Dodatek č. 1 ke Smlouvě o dílo ze dne 26. 2. 2013

Shora uvedené smluvní strany se dohodly na uzavření tohoto Dodatku č. 1 (dále jen „**Dodatek**“) ke Smlouvě o dílo ze dne 26. 2. 2013 (dále jen „**Smlouva**“) v souladu s článkem II odst. 4 Smlouvy o dílo, kterou shora uvedené strany mezi sebou uzavřely, a jejímž předmětem je realizace stavebních prací v rámci projektu „**Digitální planetárium v Hradci Králové**“. Tímto Dodatkem se Smlouva upravuje následovně:

Stavba: Digitální planetárium v Hradci Králové

POHLED VÝCHODNÍ

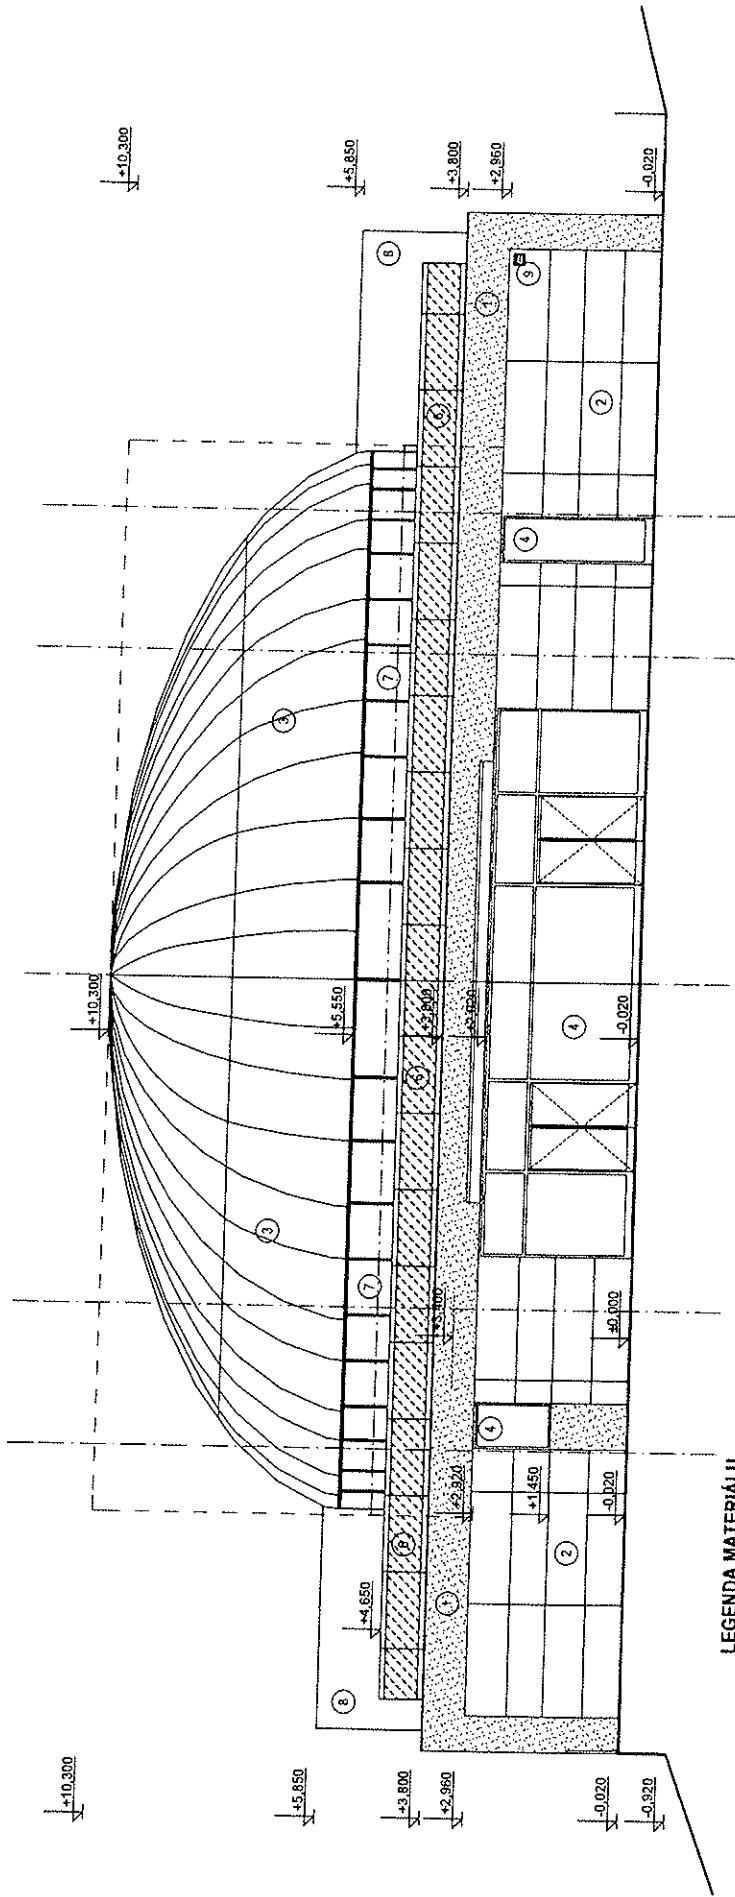
Název změny: Protažení venkovní omítky pod oknem úklidové komory - východní pohled

Důvodem změny je požadavek původního zpracovatele PD na pohledovou úpravu parapetní části okna v úklidové místnosti.

Navrhovaná změna na východním pohledu vnějšího obvodového pláště - okno z úklidové komory spočívá v náhradě původně navržené hliníkové kazety silikátovou dvouvrstvou fasádní omítkou - imitace betonu. Jde o změnu bez negativního dopadu na rozsah a užité vlastnosti stavby, řeší architektonický požadavek a nezpůsobuje zhoršení technických parametrů použitých materiálů.
